Consulta Pública MME nº 160/2024

Diretrizes do Leilão de Reserva de Capacidade de 2024

A Associação Brasileira das Empresas Geradoras de Energia Elétrica – ABRAGE cumprimenta este Ministério pela instauração de Consulta Pública para oportunizar a apresentação de contribuições à minuta de Portaria contendo as Diretrizes para a realização do Leilão para Contratação de Potência Elétrica, denominado “Leilão de Reserva de Capacidade na forma de Potência de 2024 - LRCAP de 2024”.

Figura Fluxograma Viabilidade do Acesso. Fonte: ONS (05/02/2024)

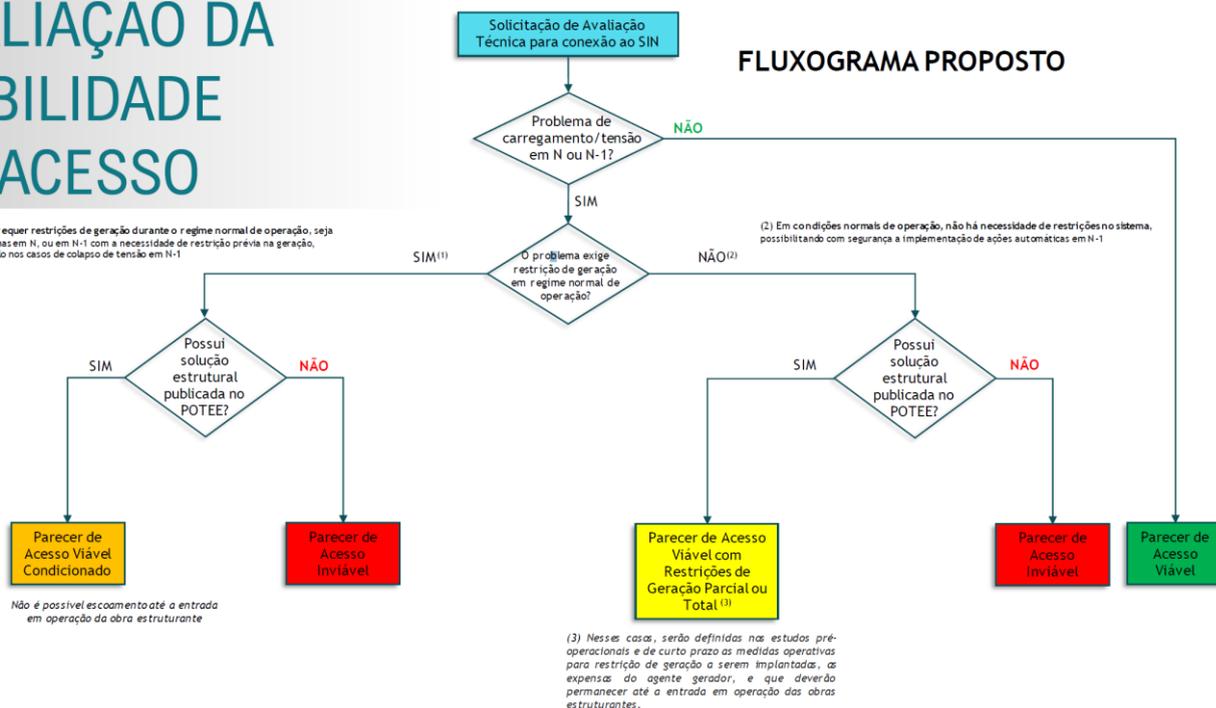
A partir da publicação da Resolução Normativa Aneel nº 1.069/2023, houve nova flexibilização na análise de acesso conforme fluxograma divulgado no SINTEGRE/ONS em 05/02/2024. Passou-se a considerar a existência de solução estrutural publicada no POTEE; havendo essa solução, usinas com restrição de geração em regime normal obtém "Parecer de Acesso Viável Condicionado" e usinas sem restrição de geração em regime normal obtém "Parecer de Acesso Viável com Restrições de Geração Parcial ou Total", conforme fluxograma abaixo.

Dessa forma, propomos que os critérios supracitados de avaliação da margem de escoamento sejam aplicados também às usinas participantes LRCAP 2024. Destacamos que a proposta aumentará a concorrência no Leilão e, conseqüentemente, à modicidade tarifária.

Assim, mesmo com problemas de carregamento/tensão em critério N ou N-1, o empreendimento candidato ao Leilão deverá ser habilitado caso a solução de reforço ou ampliação esteja licitada ou publicada no POTEE.
